Oggetto: **CUP 9499**

Progetto: Istanza per il rilascio del provvedimento di VIA e del provvedimento autorizzatorio unico regionale ai sensi dell'art.27bis del D.lgs.152/2006 relativa al progetto di “Ripristino funzionale di torrenti e valloni per la salvaguardia di centri abitati nel comprensorio del Partenio – opere di completamento - 2° stralcio nel Comune di Cervinara”.

Resoconto della quarta riunione di lavoro del 26 giugno 2024 con Rapporto finale

Figura 4 - Individuazione delle aree di intervento e di deposito con la modifica intervenuta in sede di CdS di eliminazione dell'area A3 quale area di deposito.

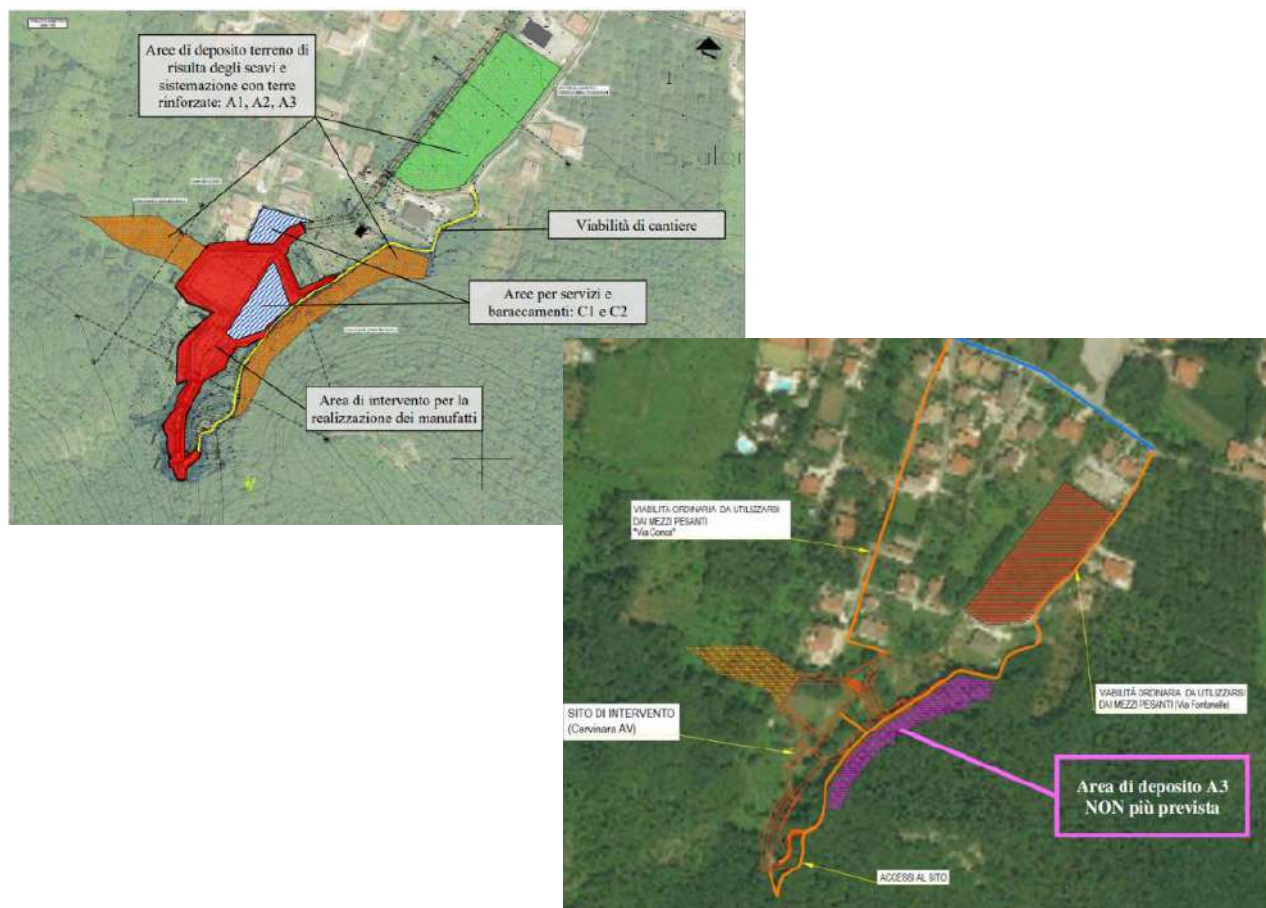
A seguito di quanto emerso sia nel corso della citata Conferenza dei Servizi, sia nella successiva riunione tecnica di confronto con gli esperti di supporto alla Valutazione di Incidenza, in considerazione del prevedibile impatto con le aree deputate al deposito del materiale di scavo previste a progetto, poiché in fase progettuale si era previsto di utilizzare l'area denominata A3 (Figura 4) unicamente per le necessità di manutenzione delle briglie successive alla realizzazione delle opere (eliminazione del materiale raccolto), poiché tali operazioni saranno programmabili nel tempo, sarà possibile prevedere l'allontanamento del materiale depositato a tergo delle briglie mediante conferimento a siti di discarica.

In tal senso, non è più da considerare tale area quale area di deposito di materiale.
